Добавление 28: Правила № 29

Пересмотр 1 – Поправка 3

Дополнение 2 к поправкам серии 02 – Дата вступления в силу: 13 февраля 2014 года

Единообразные предписания, касающиеся официального утверждения транспортных средств в отношении защиты лиц, находящихся в кабине грузового транспортного средства

Добавление 2

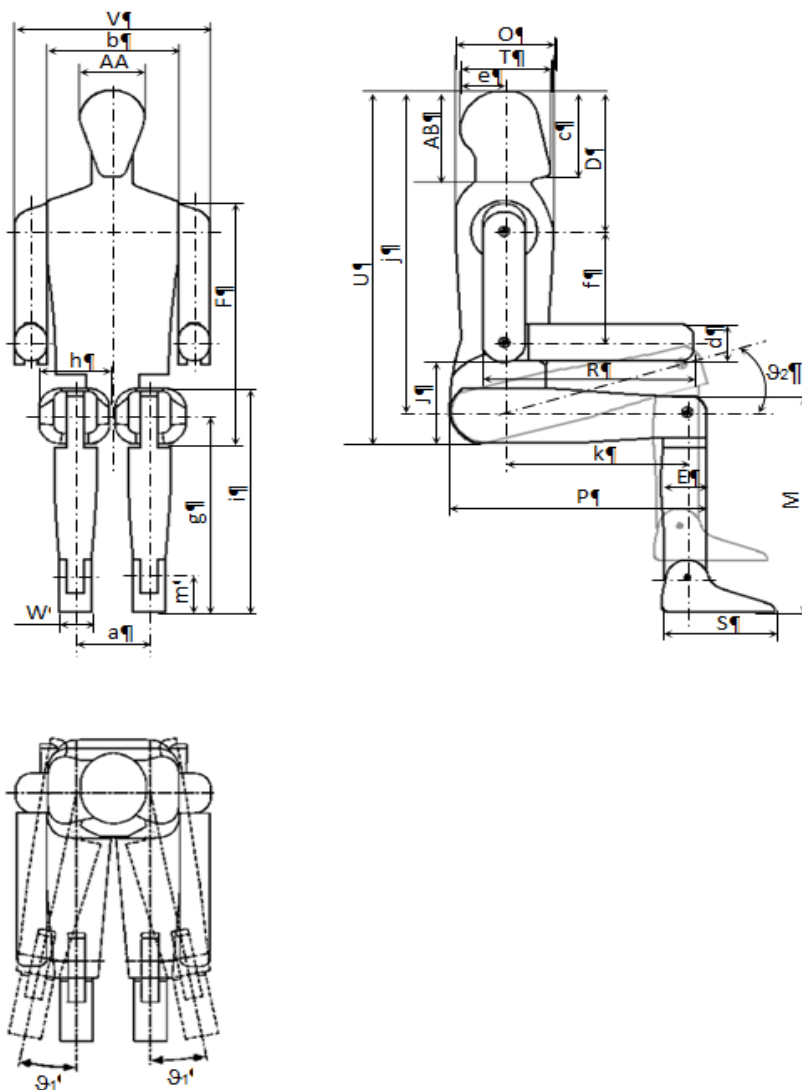
Рисунок изменить следующим образом:

Таблицу изменить следующим образом:

ϑ_1	Поперечное вращение ног		20°
ϑ_2	Направленное вверх вращение ног		45°
